- 改善箇所説明図 -

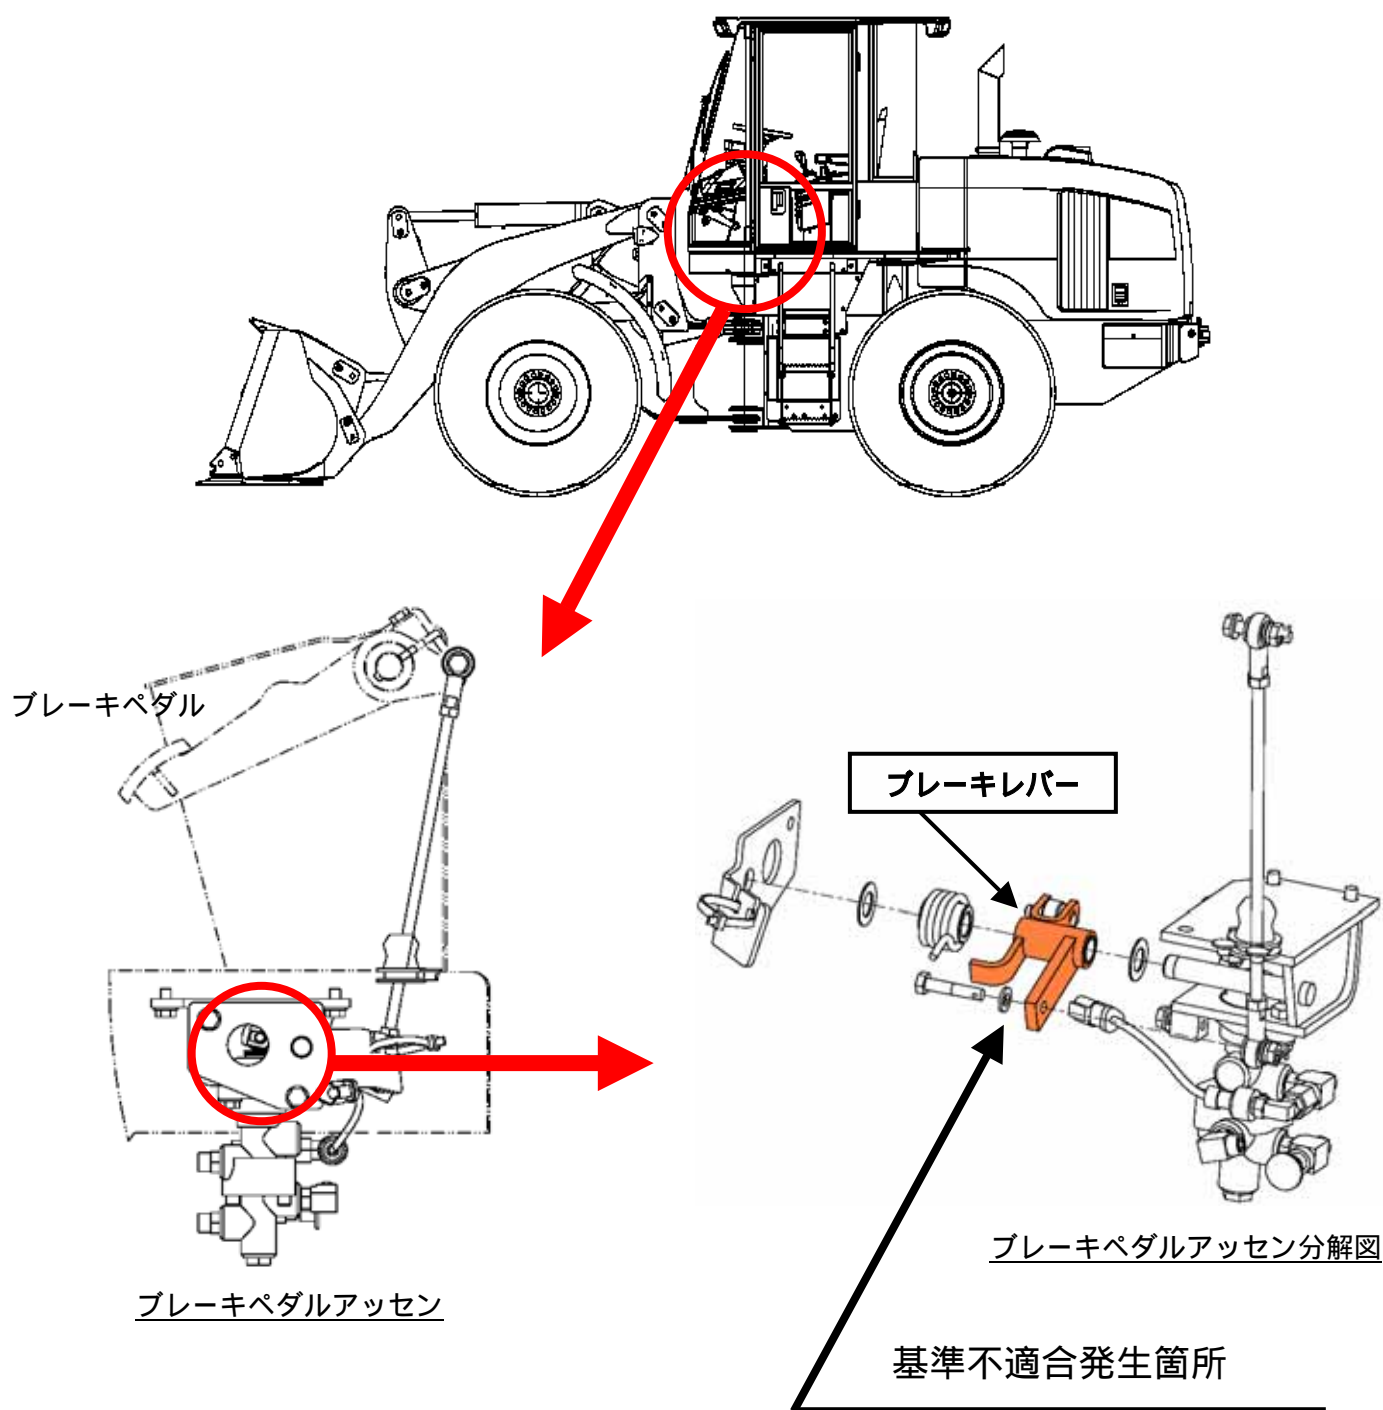
ブレーキペダル内部の作動レバーに材質の異なるものを組み付けたものがあり、強度が不足しているものがある。そのため、繰り返し使用を続けると、最悪の場合、当該レバーが折損し、ブレーキが作動しなくなるおそれがある。

全車両、良品のブレーキレバーと交換する。

識別：対策済み車両には、ブレーキバルブの固定用ボルト頭部に白ペンキを塗布する。
